## PYTANIA I ODPOWIEDZI

**Dotyczy:** postępowania o udzielenie zamówienia publicznego w trybie przetargu nieograniczonego na dostawę sprzętu do badań elektrofizjologicznych i zabiegów ablacji (Dziennik Urzędowy Unii Europejskiej, Ogłoszenie nr 2021/S 119-312426 z dnia 22 czerwca 2021r.)

DZPZ/333/20UEPN/2021

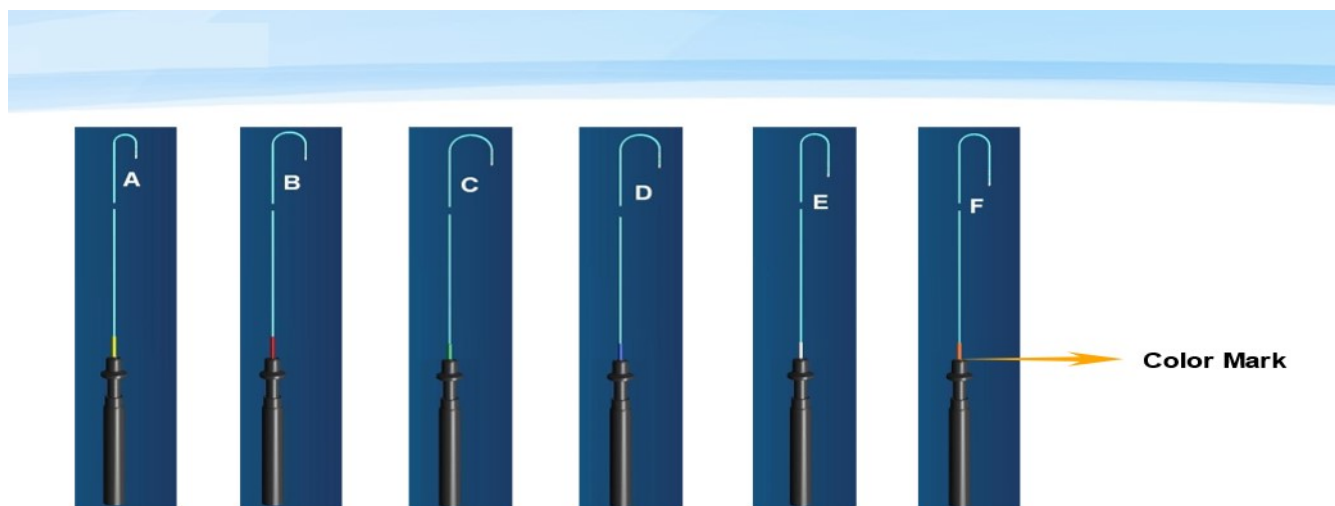
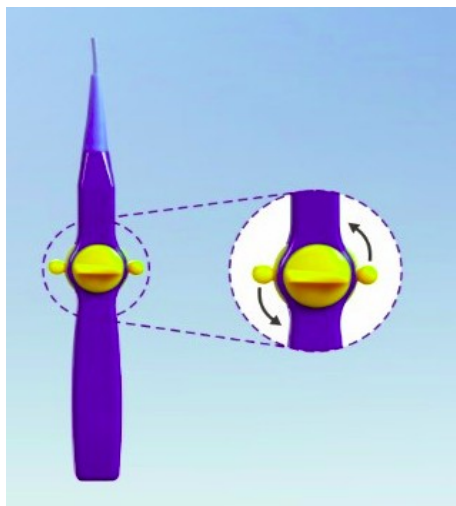
**Część nr 1**, poz. nr 1 Ze względu na możliwość zaoferowania produktu konkurencyjnego, zwracam się do Zamawiającego o dopuszczenie elektrod o następujących parametrach:

- elektroda o dwóch stopniach swobody – wygina się w dwie strony do 270 stopni

- średnice elektrody 7 i 8 F

- długość końcówki 4 mm i 8 mm do wyboru Zamawiającego

- data przydatności 24 miesiące od dostarczenia towaru

- dostępne 5 krzywizn do wyboru – więcej niż wymagane w SIWZ co daje możliwość lepszego doboru sprzętu operatorowi

Poniżej zdjęcie proponowanych krzywizn :

- elektrody zbrojone, 1 rodzaj sztywności

- dostępne 2 czujniki temperatury : TC i THR do wyboru Zamawiającego

- spacing 2-5-2 mm

- długość 1100 mm

- wygodne pokrętło z blokadą ułatwiające pracę operatorowi - zaleta

**Odpowiedź: Zamawiający nie wyraża zgody na powyższe i oczekuje na złożenie oferty przetargowej zgodnej z wymaganiami określonymi w Specyfikacji Warunków Zamówienia.**

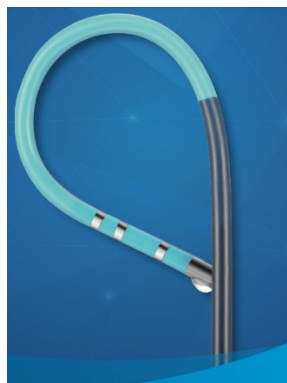
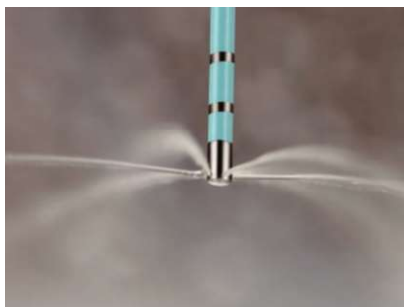
**Część nr 2** pozycja 1 i 2\_Ze względu na możliwość zaoferowania produktu konkurencyjnego , zwracam się do Zamawiającego o dopuszczenie elektrod chłodzonych i kabli o następujących parametrach :

- jeden stopień swobody – wygina się w 1 stronę 270 stopni

- średnice 7 i 8 F
- zbrojona końcówka
- pierścienie platynowo – irydowe płaskie
- długość końcówki 4 mm
- dostępne 5 krzywizn do wyboru
- krzywizny symetryczne
- data przydatności 24 miesiące od dostarczenia towaru
- współpraca z ablatorami wymienionymi w SIWZ

**Odpowiedź: Zamawiający nie wyraża zgody na powyższe i oczekuje na złożenie oferty przetargowej zgodnej z wymaganiami określonymi w Specyfikacji Warunków Zamówienia.**

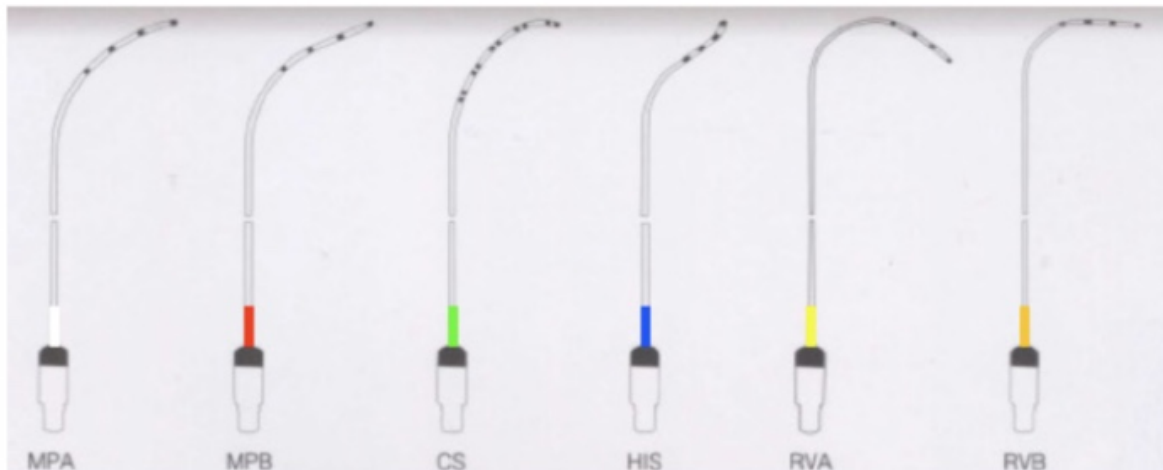
Pozycja 3

- 6 krzywizn do wyboru – poniżej zdjęcie

- dostępne : 4 F, 5 F, 6 F
- pierścienie platynowo- irydowe płaskie – są atraumatyczne dla pacjenta co jest zaletą
- oznaczenie kolorystyczne krzywizny jak na zdjęciu

**Odpowiedź:** Zamawiający nie wyraża zgody na powyższe i oczekuje na złożenie oferty przetargowej zgodnej z wymaganiami określonymi w Specyfikacji Warunków Zamówienia.

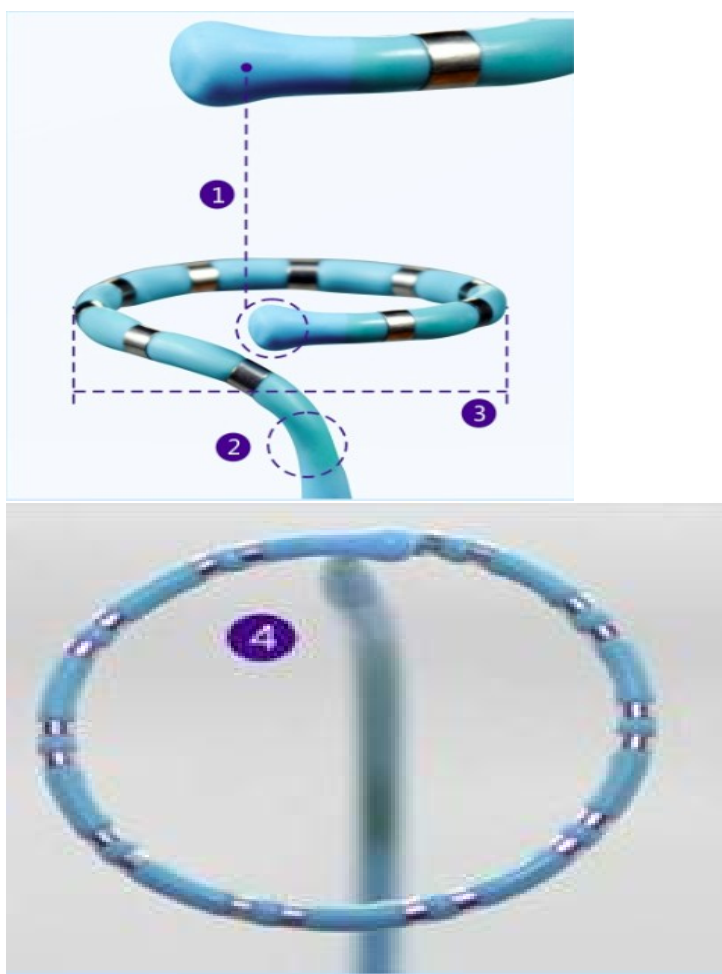
Pozycja 7

- długość użytkowa 110 cm
- liczba pierścieni (elektrod) diagnostycznych na pętli: 10 oraz 20
- średnica trzonu cewnika i części tworzącej pętlę (shaft and electrodes) do 7 F
- Dostępne 5 średnic pętli w zakresie od 12 mm do 24 mm ( 12 mm, 15 mm, 18 mm, 21 mm, 24 mm)
- możliwość zginania i prostowania końcówki cewnika (deflectable tip)
- wygięcie 180 – 270 stopni – zaleta w porównaniu z konkurencją
- zbrojenie chroniące przed deformacją w trakcie użytkowania
- unikalny shaft zapewnia wyśmienite manewrowanie i zginanie

Poniżej zdjęcia elektrody :

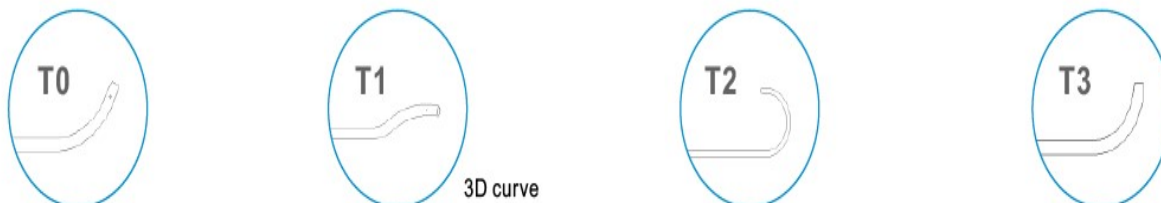
**Część nr 4** Zwracam się do Zamawiającego o dopuszczenie koszulek transseptalnych o następujących krzywiznach do wyboru :

Poniżej zdjęcie proponowanej koszulki :

Pozostałe warunki SIWZ spełnione.

**Odpowiedź:** Zamawiający nie wyraża zgody na powyższe i oczekuje na złożenie oferty przetargowej zgodnej z wymaganiami określonymi w Specyfikacji Warunków Zamówienia.
